# MASSALONGO, VIA A.

# 1198

## Descrizione prestazionale dell'intervento

## Foto del rilievo

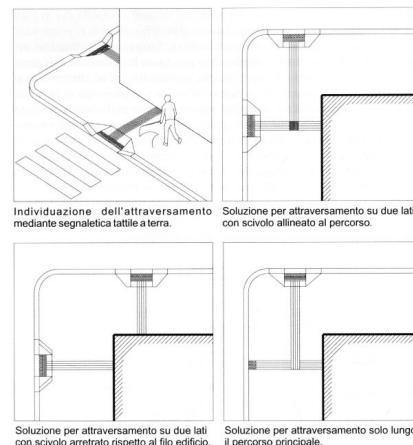
Inadeguatezza di segnalazione tattile per non vedenti

**Intercettazione dell'attraversamento pedonale** attraverso la **collocazione di adeguata segnaletica tattile sul marciapiede**.  
Se non vi è semaforo, sarà sufficiente sbarrare il marciapiede, all'altezza del centro della zona zebra, con il Codice di DIREZIONE RETTILINEA che terminerà 40 cm prima del confine fra scivolo e zona carrabile con il Codice di PERICOLO VALICABILE che deve coprire tutta la luce dello scivolo.
